Autorité environnementale

Avis délibéré de l’Autorité environnementale sur la création d’un four à chaux (« AMeLi ») sur la commune de Gravelines (59)

Avis délibéré n° 2024-118 adopté lors de la séance du 27 mars 2025

figure 2 : périmètre « au sens de l'évaluation environnementale » selon le dossier (source : dossier)

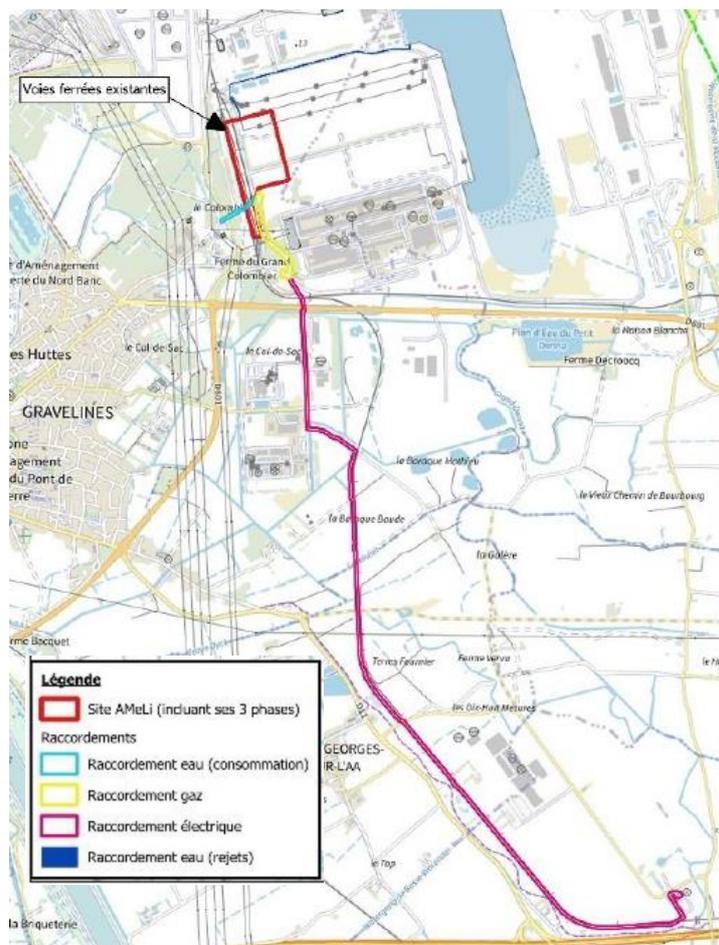
Le dossier est ambigu sur plusieurs points. La présentation distinguant le périmètre de la demande d'autorisation du site et le périmètre de l'évaluation environnementale pose question. Même si un projet global peut abriter plusieurs composantes dont certaines font l'objet d'autorisations particulières, il n'y a qu'un projet d'ensemble qui se précise dans le temps et fait l'objet d'une évaluation environnementale globale, éventuellement mise à jour au fur et à mesure de la disponibilité des informations. Le résumé non technique qualifie d'« *emprise du projet* » celle qui se limite au seul site. Or en phase 3, il y aura transport du CO₂ capté jusqu'à un terminal d'expédition vers les sites de séquestration en mer du Nord. Le dossier omet de justifier en quoi ces éléments ne seraient pas des composantes du projet. Ce point a déjà été signalé par l'Ae dans ses avis relatifs au projet Cap décarbonation⁸. En réponse à la demande de cadrage d'AMeLi⁹, l'Ae avait indiqué que « *l'étude d'impact devrait donc intégrer l'ensemble des opérations et de leurs composantes nécessaires à la réalisation du projet de stockage de gaz carbonique* ». En outre, le dossier indique que les sites des mesures compensatoires sont dans le périmètre du projet, mais que « *l'étude d'impact n'est pas réalisée pour ces terrains compensatoires* »¹⁰. Enfin, le dossier précise que le

projet n'utilisera certains accès dits « supplémentaires » que s'ils sont réalisés par le GPMD pour le projet contigu à AMeLi (XTC-Orano). Ces accès sont pourtant représentés sur l'ensemble des plans.

Il est nécessaire de présenter le projet d'ensemble de façon homogène dans le dossier, de justifier de son périmètre et d'en tirer les conséquences sur le périmètre de l'évaluation environnementale. Le dossier inclura les maîtrises d'ouvrages et les dossiers relatifs aux composantes retenues.

- ***de présenter le projet d'ensemble permettant la production d'une chaux décarbonée ;***
- ***de s'assurer que cette présentation est cohérente dans tout le dossier ;***
- ***de vérifier que l'étude d'impact porte sur ce projet d'ensemble ;***
- ***de préciser, le cas échéant, si les différentes composantes font l'objet d'autorisations particulières.***

figure 3 : localisation des zones humides, à gauche, sur le site et à droite, en bleu clair, au niveau du projet (source : dossier)

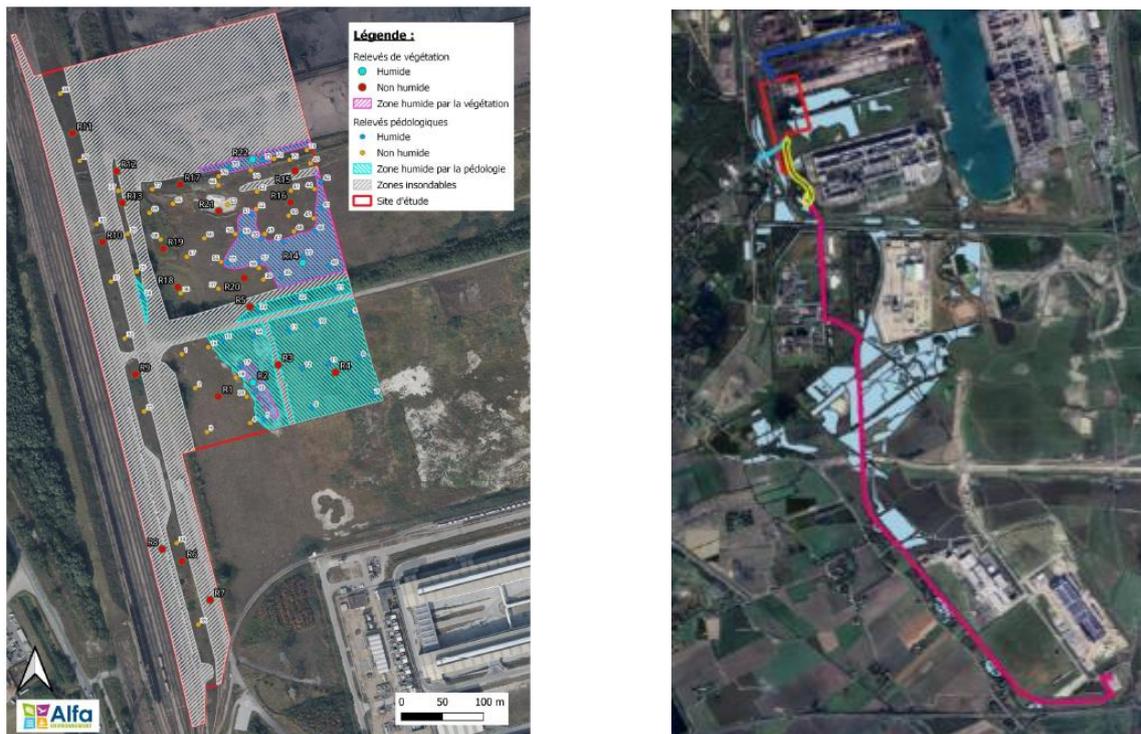
Les zones humides sont recensées, lorsque le sol n'est pas couvert de bitume, sur les critères floristiques et pédologiques, sur le site (strictement) et à l'échelle du projet comme le montre la figure 3. Seule la surface des zones humides présentes strictement sur le site est estimée. Elle est, selon les parties du dossier, de 32 113 m² (surface initiale) ou de 27 646 m² (après modification du contour de la parcelle du site).

figure 5 : sites de compensation – en haut à gauche : site 1 – en haut à droite : site 2
en bas à gauche : site 6 – en bas à droite : site 4 (source : dossier)

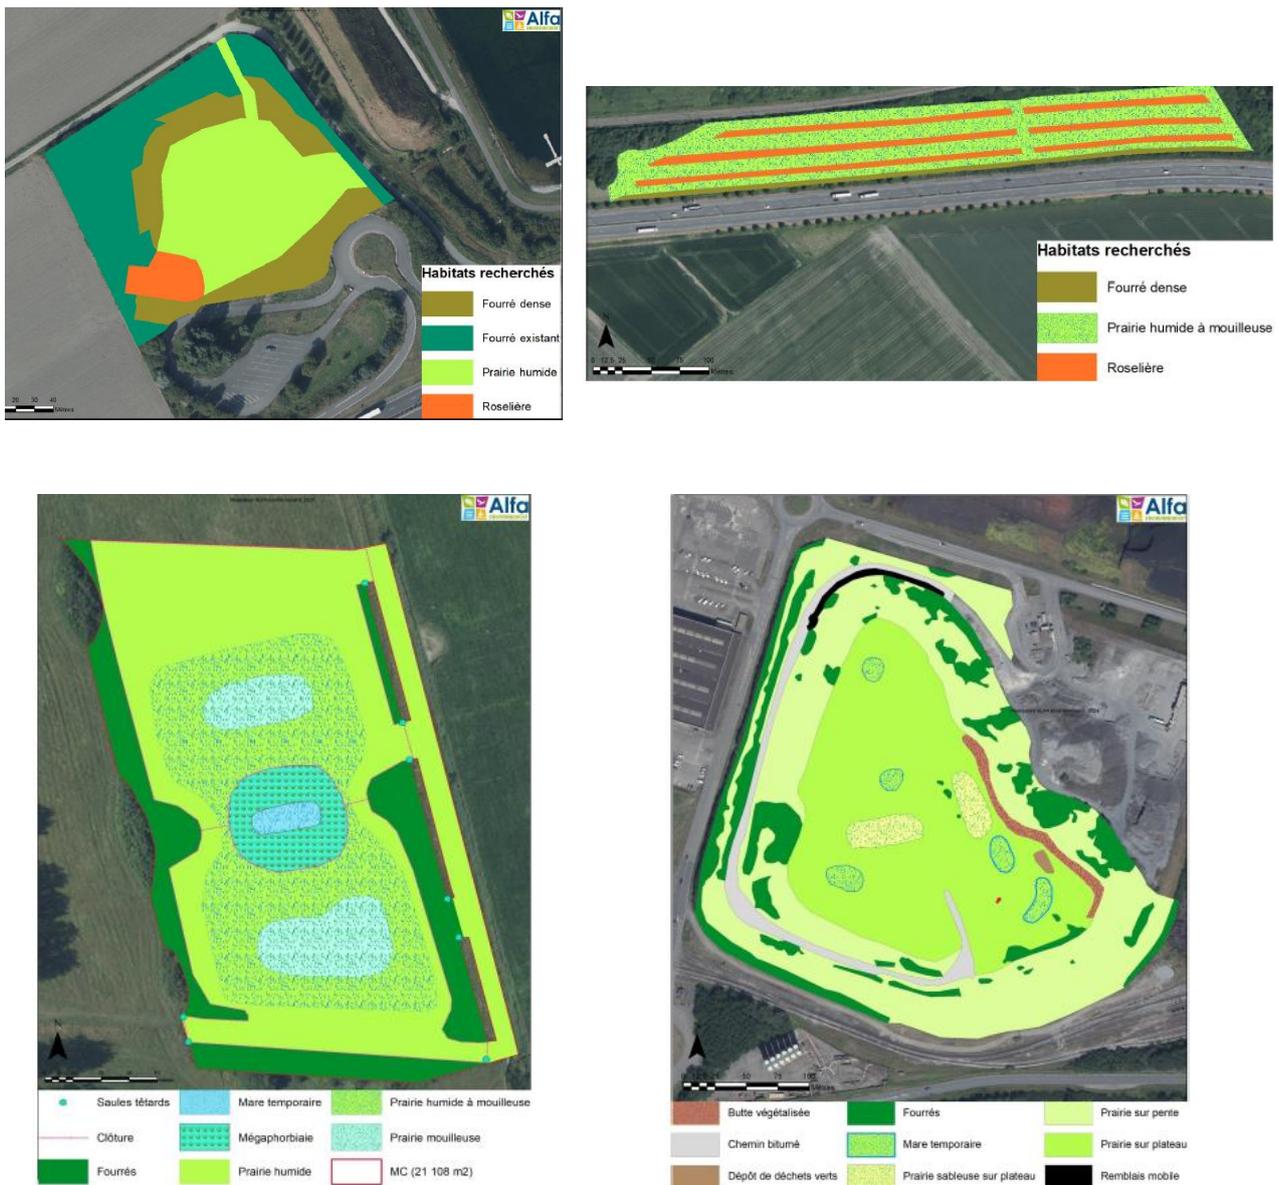
La compensation environnementale est assurée par la restauration de quatre sites (figure 5) ; trois sites assurent la compensation de la destruction de la zone humide de 2,8 ha (sites 1, 2 et 3 – 6,93 ha³⁰), sur la base d'un ratio de compensation fonctionnelle de 3 pour 1, les fonctionnalités des zones humides détruites étant faibles, et un site assure la compensation de l'atteinte aux espèces protégées et à leurs habitats (site 4, Crapaud calamite – 9,62 ha) :

pas démontrées, la « colline verte », non située sur une carte générale, n'étant pas sur un couloir écologique entre habitats favorables à l'espèce.
